Rapport de l'enquête publique unique

organisée du 28 avril au 06 juin 2025, portant sur

- les demandes de permis de construire les 3 centrales photovoltaïques de Cachen, Hélios et de Herré (4 permis de construire)
- la déclaration de projet emportant mise en compatibilité n°1 des Plans locaux d'urbanisme (PLU) des communes de Cachen, Herré, Saint-Justin et Vielle-Soubiran (Landes), soit sur
 - l'intérêt général du projet global ; et
 - les modifications de chacun des 4 PLU, requises pour permettre la réalisation des 3 centrales photovoltaïques projetées

(Enquête publique n°E25000012/64)

Exemple schématique pour la boucle d'autoconsommation collective de Cachen

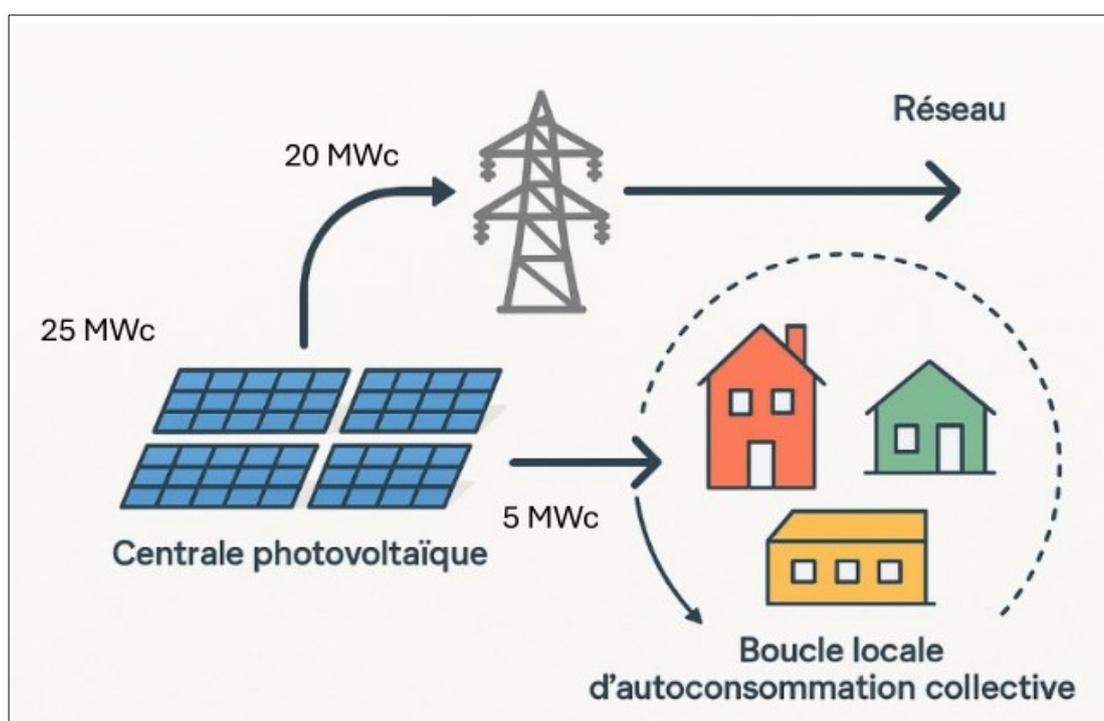
- les limites de 20km entre le point d'injection (le poste source dans lequel la production d'une centrale est injectée dans le réseau) et le consommateur permettront-ils de couvrir l'ensemble du territoire de la communauté de communes, et donc de permettre à tout habitant désireux de le faire d'avoir accès à l'offre d'autoconsommation collective ?

- La puissance maximum de 5 MWc utilisable en autoconsommation s'entend par boucle d'autoconsommation. Chacune des boucles prévues sur le territoire de la CCLA sera alimentée par une partie d'une centrale photovoltaïque au sol.

- La **puissance électrique maximale utilisable par boucle d'autoconsommation** est de **5 MWc**.
- Les tableaux ci-dessous indiquent **le potentiel de consommation annuelle par boucle**. Le **potentiel de consommation particulier résidentiel, tertiaire et industriel** est **estimé** à partir de la **base de données de consommation par commune d'Enedis**. Une proposition de répartition des communes sur les différentes boucles a été réalisée en essayant de maximiser l'équilibre entre les boucles.

6.7.1 Tracé des raccordements

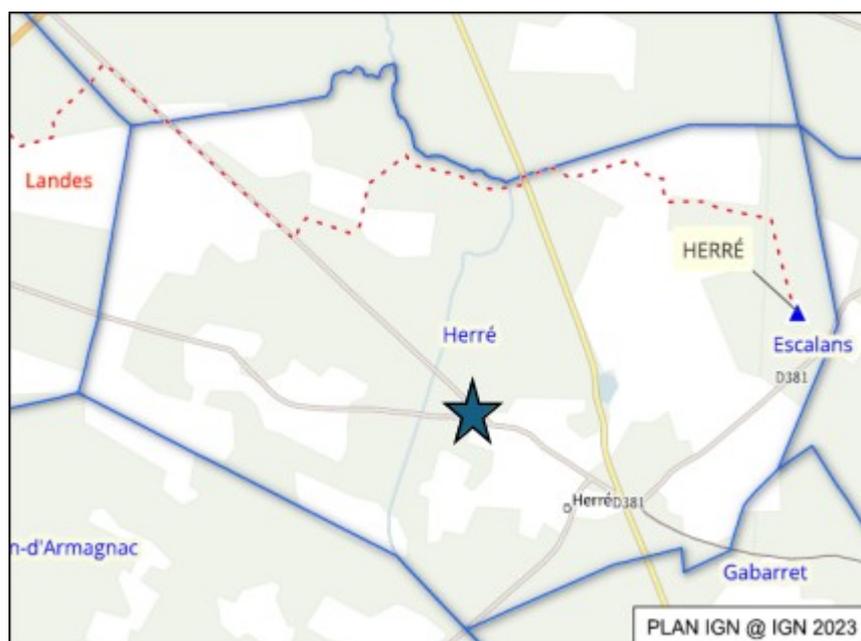
(P06) Marie-Claude Soutiran

Désire avoir l'assurance qu'aucun câble électrique associé à l'une des centrales photovoltaïques proposées ne passera par la parcelle B1068, commune de Herré (le long de la voie communale n°2), parcelle actuellement sujette à un litige de propriété.

Réponse de la SAS Centrale Photovoltaïque de Herré

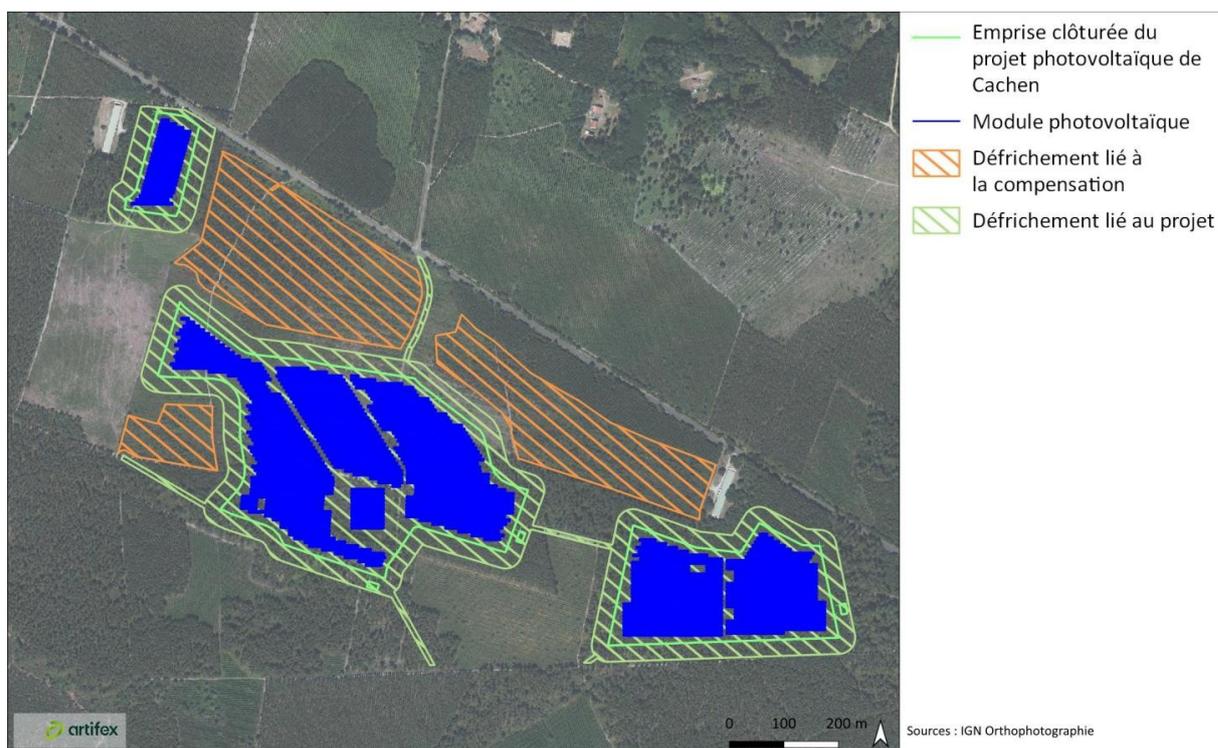
La quantité de surface indiquée comme défrichée en relation avec le projet de centrale de Cachen varie suivant les documents.

- Bien expliciter quelles sont les surfaces des zones à défricher pour l'implantation de la centrale et celles à défricher pour des mesures de compensation, et les implications pour le devenir des deux types de zones.

Réponse des SAS Centrale Photovoltaïque de Cachen, Hélios et de Herré

Ci-dessous, le **détail des boisements à défricher** pour le projet de centrale photovoltaïque de **Cachén** :

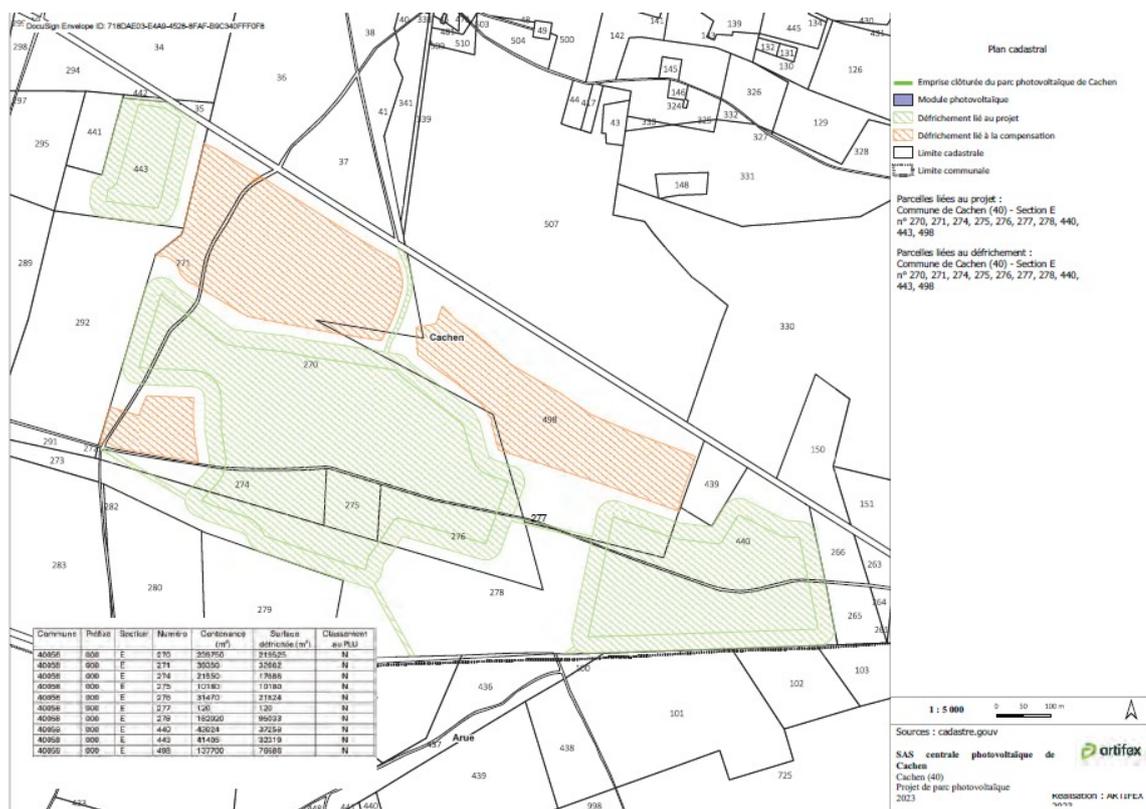
- Présenter de façon synthétique l'étendue et la nature des boisements compensateurs envisagés pour chacun des trois projets de centrales, et
 - confirmer qu'ils ne seront pas reportés sur des espaces agricoles identifiés au titre de la PAC (RPG) ou par un diagnostic agricole
 - préciser quels seront les coûts à la charge du maître d'ouvrage des centrales (la plantation initiale ?) et des propriétaires de parcelles.
 - préciser si la réalisation des boisements compensateurs sur le territoire même de la communauté de communes est un souhait ou un engagement, et les implications en termes de retombées sur le territoire.
- Présenter de façon synthétique l'étendue des boisements à défricher par tranche d'âge des boisements en place et/ou par tranche d'avancée dans le cycle de production forestier.

Parcelles Cachén	Surface entière	Surface à défricher	Type boisements	Année de plantation	Age des peuplements
E 270	23ha97a50ca	21ha95a25ca	Reprise naturelle de Pins maritimes plus ou moins éparses sur anciennes coupes rases après 2009 (2010-2012 – dégâts sclolytes) et 2013-2014 et 2019	2009	16 ans+
E 271	03ha93a50ca	03ha26a62ca			
E 274	02ha15a50ca	01ha76a86ca			
E275	01ha01a80ca	01ha01a80ca			
E276	03ha14a70ca	02ha18a24ca	Pins maritimes de production	Plantations avant 2002	23 ans+
E 277	00ha01a20ca	00ha01a20ca	Infrastructure chemin naturel	/	
E 278	18ha20a20ca	09ha50a33ca	Pins maritimes de production	1982	43 ans
E 440	04ha30a24ca	03ha72a58ca	Pins maritimes de production	1997 et 1991	28 et 34 ans

E 443	04ha14a05c a	03ha23a19ca	Pins maritimes de production	Plantations avant 2002	23 ans
E 498	13ha77a00c a	07ha66a86ca	Pins maritimes de production	1985	40 ans
Total Cachen		54ha32a93ca

Cartes extraites des études d'impact qui montrent la prise en compte des 50 mètres d'OLD :

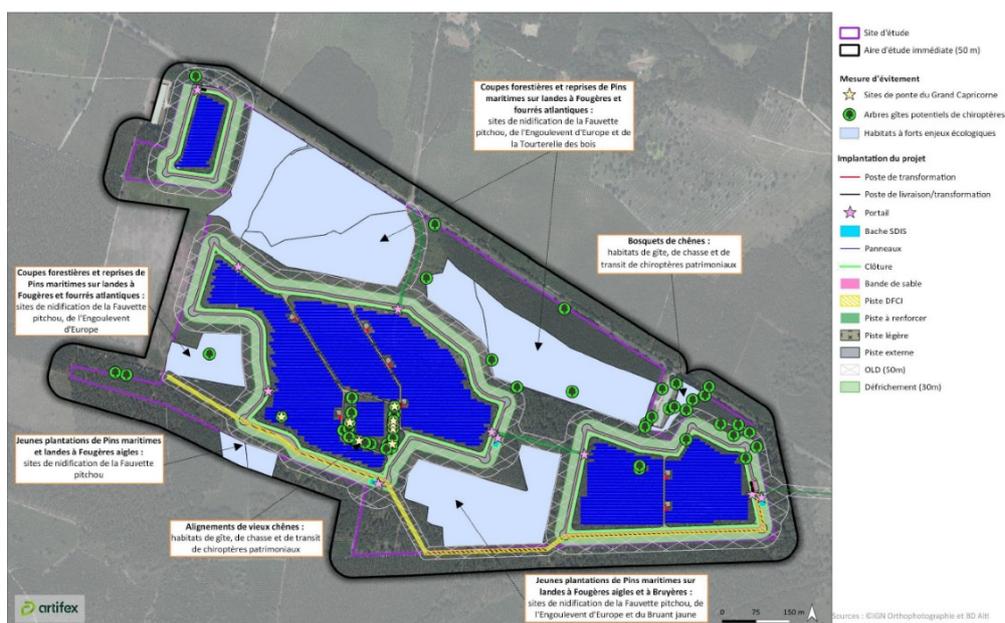
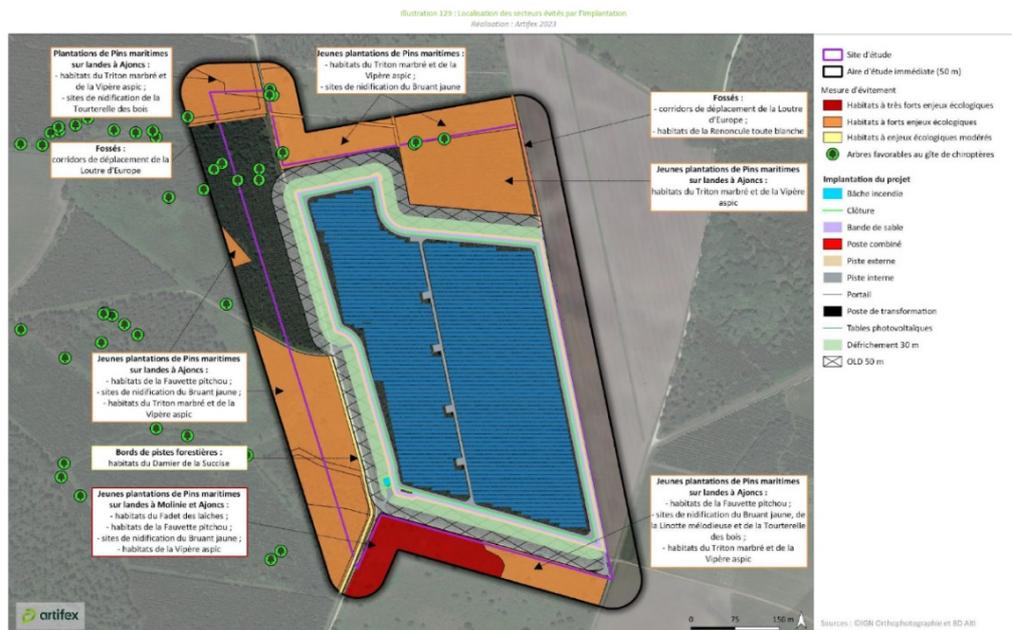
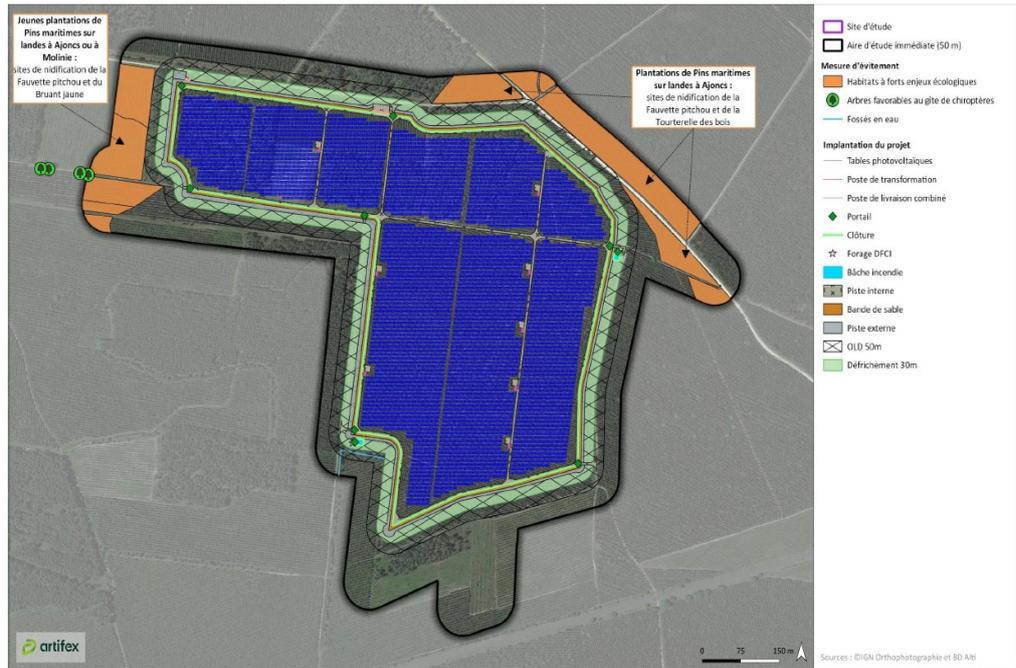
Nous avons donc été très étonnés (Pièce 12 Cachem EIE page 41 par exemple) que les projets ne prévoient qu'une OLD de 30 mètres alors que la réglementation est bien rappelée : « Il convient de maintenir en état débroussaillé une bande de 50 mètres autour du bord extérieur de la clôture, y compris sur le fond d'autrui... ». Ainsi l'étude d'impact trompe son monde en minorent l'impact environnemental du projet et le bilan carbone (puisque théoriquement il faut exporter les végétaux coupés ou broyés).

L'évaluation environnementale réalisée dans les études d'impact **prend en compte, les éléments constitutifs** des centrales photovoltaïques, **la bande de 30 mètres** prescrite par la DFCI des Landes ainsi que les **OLD de 20 mètres supplémentaires** également nécessaires pour la défense Incendie.
